Concerne : COMITE TERVUEREN - MONTGOMERY/ Réaménagement av. de Tervueren

M. réf. : SAG24012 (à rappeler s.v.p.)

V. réf. : Dossier 19/PFD/1925593

A ce titre, le Comité souhaite réagir, par mon intermédiaire, dans le cadre de l'enquête publique concernant la demande de permis d'urbanisme déposée par Bruxelles Mobilité, visant, selon l'avis d'enquête à « *réaménager la voirie de façade à façade de l'avenue de Tervueren entre la Porte de Tervueren et le square Léopold II ; modifier le régime de circulation ; abattre et planter des arbres ; installer des pistes cyclables ; installer des infrastructures propices à la GIEP ; placer du mobilier urbain* ».

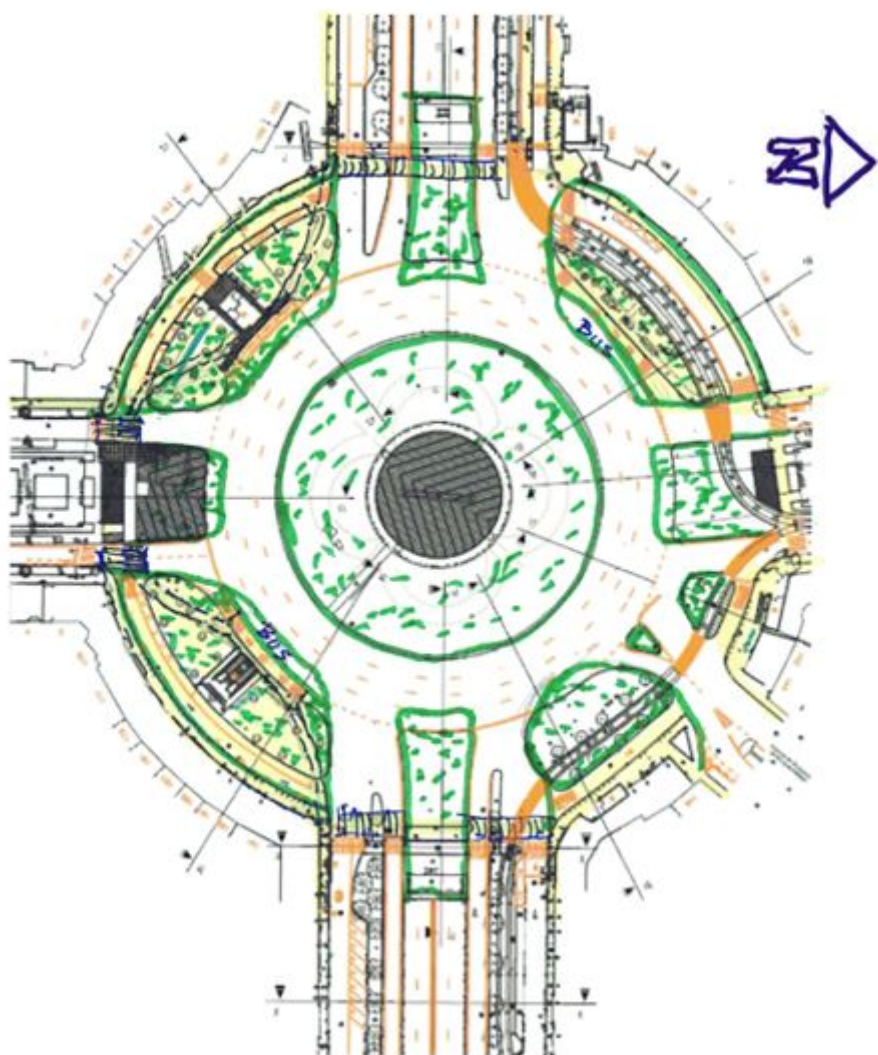
Il apparaît nécessaire d'en revenir à une proposition raisonnable et équilibrée, dans laquelle chaque usager pourrait se retrouver.

Cette proposition pourrait revêtir les contours suivants :

- Une bonne séparation du trafic central (à max 50Km/h) et de la circulation locale (à max 30 Km/h) qui absorberait un trafic vélo respectueux du code de la route, à vitesse raisonnable, tous dans un sens unique (unidirectionnel) et bien séparé des piétons.

- Le square Montgomery avec le principe test actuel, qui a fait ses preuves, à 3 bandes dont la bande extérieure est partagée (à max 30Km/h pour tous y compris les vélos sur la bande extérieure) sans modification de la zone centrale avec la fontaine.

- Le nombre d'entrées et de sorties (ZACA) seraient réduites sur le square Montgomery.
- Les trottoirs seraient élargis de manière raisonnable au nord comme au sud.
- Le nombre de places de stationnement serait maintenu.
- La place avenue de l'Armée serait réaménagée avec terrasses et plantations, tout en maintenant le nombre d'emplacements voitures dans les environs immédiats : c'est possible.
- Le boulevard urbain aurait une seule traversée cyclo-piétonne de part et d'autre du square Montgomery (celle entre Ménapiens et Aduatiques impactant la sortie de la ville le soir serait supprimée au profit du passage piéton que BM veut supprimer à l'ouest du carrefour Tongres-Celtes).
